Stavba:	VŠCHT Spojovací můstky	ZL č.	04
Zhotovitel:	Metrostav a.s.		
Objednatel:	Vysoká škola chemicko - technologická v Praze		
Projektant:	ov architekti s.r.o.		
TDS:	Gleeds Česká republika a.s

Charakter ZL : -VÍCEPRÁCE / MĚNĚPRÁCE-

NÁZEV ZL: Změna oplechování parapetů a říms, doplnění bouracích prací, úprava rozsahu oprav fasády

S002

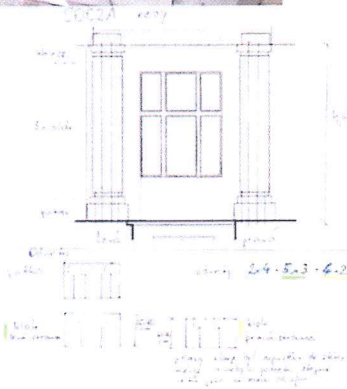
Na objektu A u SO02 bude v úrovni podlahy při pohledu na fasádu na pravé straně doplněna římsa o RŠ 52cm o délce celkem 2m (o 1m více než je na obrázku)

ÚPRAVA ROZSAHU OPRAVY FASÁDY
S002

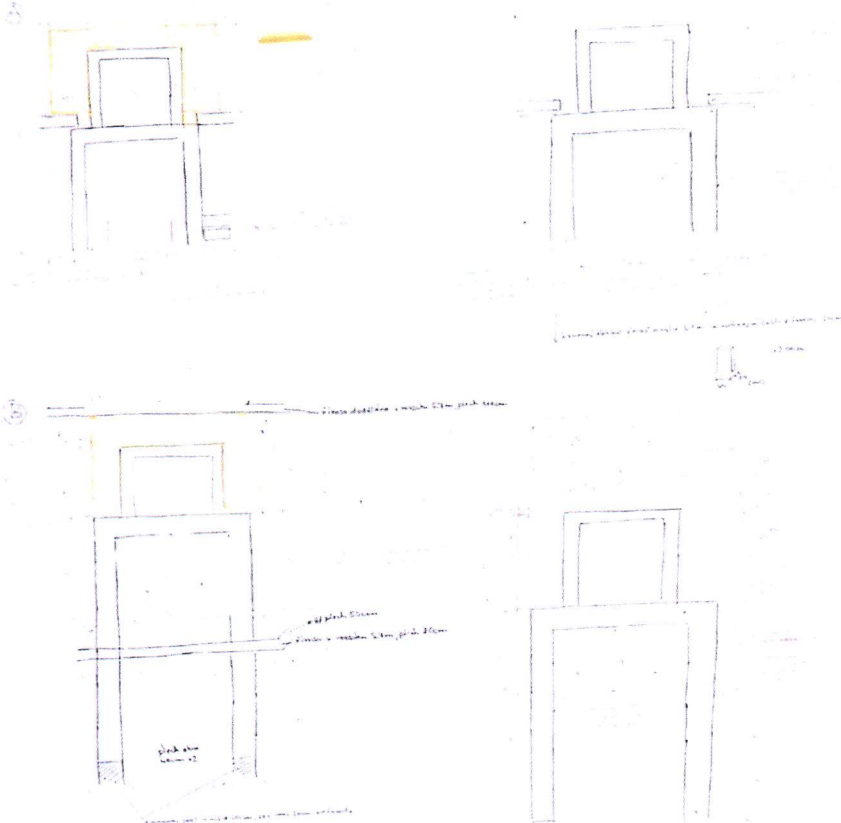
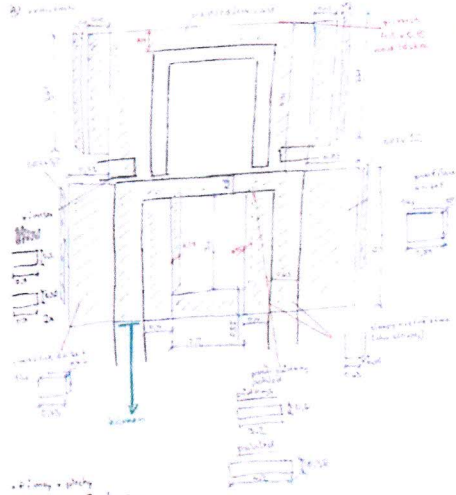
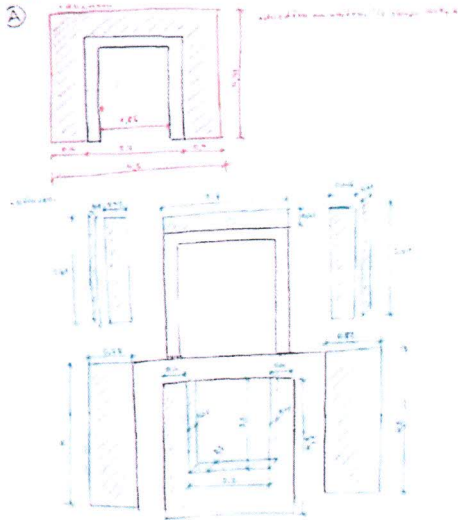
Doplnění bouracích prací fasády o diamantové řezání a jádrové vrtv v kamenných sloupech objektu A, které neodhalil stav.tech. průzkum. Rozsah opravy fasády stanoven, tak aby byl co nejméně vidět přechod mezi novou a původní fasádou.

Úprava rozsahu opravy fasády vč. napojení na stávající fasádu odpovídá skutečně nutnému obsahu provedených prací, aby bylo provedeno v ucelených plochách a opticky nebyl degradován vzhled fasády objektů. Dozdívky nad rámec VV je nutno provést pro řádné napojení konstrukcí lávek a původního objektu, ve VV nebylo zahrnuto v potřebné výměře.

REALIZACE ŘÍMS

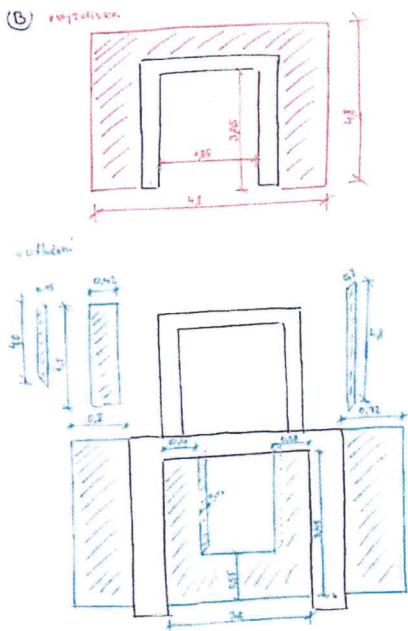
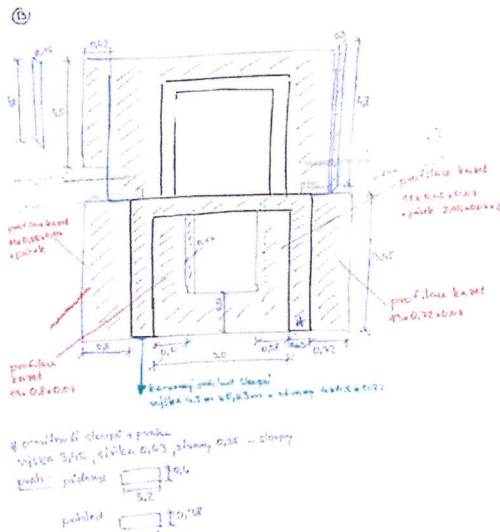
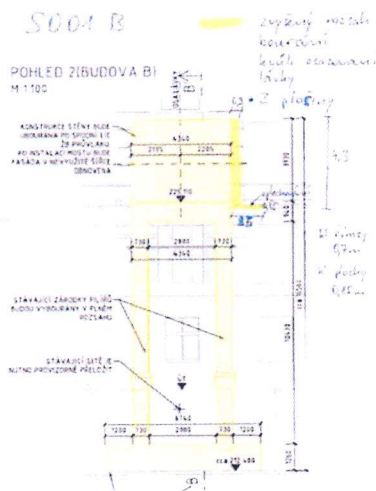
Realizace římsy mezi sloupy SO02B a u SO01B - provedeno na požadavek architekta VŠCHT a GP.

Prohloubení římsy bylo nutné z důvodů pozice pilíře, GP a architekt VŠCHT požadoval prohloubení. Aby nedošlo k poškození historického vyznění fasády.

• římsy - římsy
0,7 m x 2 stěny
180 mm
1,5 m

• římsy - římsy
0,7 m x 2 stěny
180 mm
1,5 m

ZVÝŠENÝ ROZSAH BOURÁNÍ

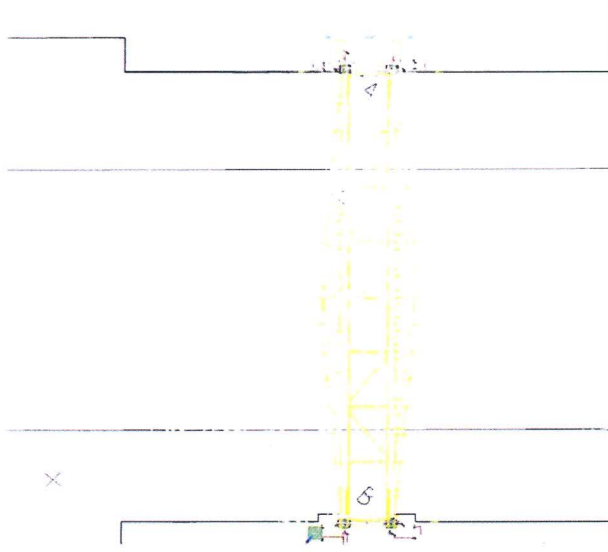
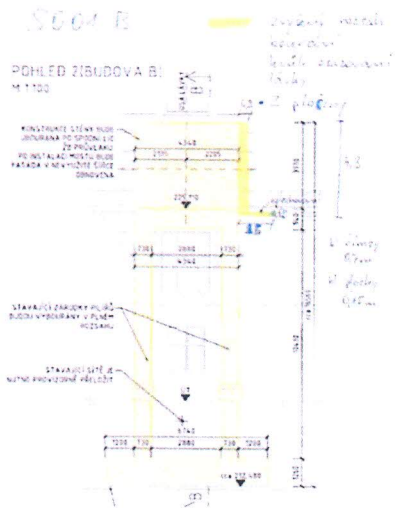
Způsob osazení lávky vyžadoval větší rozsah ubourání stávající fasády na objektu SO01B. Dle geodetického zaměření byla část fasády v kolizi s konstrukcí lávky při osazování.

Zvýšený rozsah bourání kvůli osazení lávky SO01 na objektu B vzešel z dalšího stupně zpracované PD pro osazení lávky než bylo uvažováno v DVZ.

černá linie v kolizi s lávkou je hrana římsy; zelené je označena část pilíře, která byla nutná vybourat
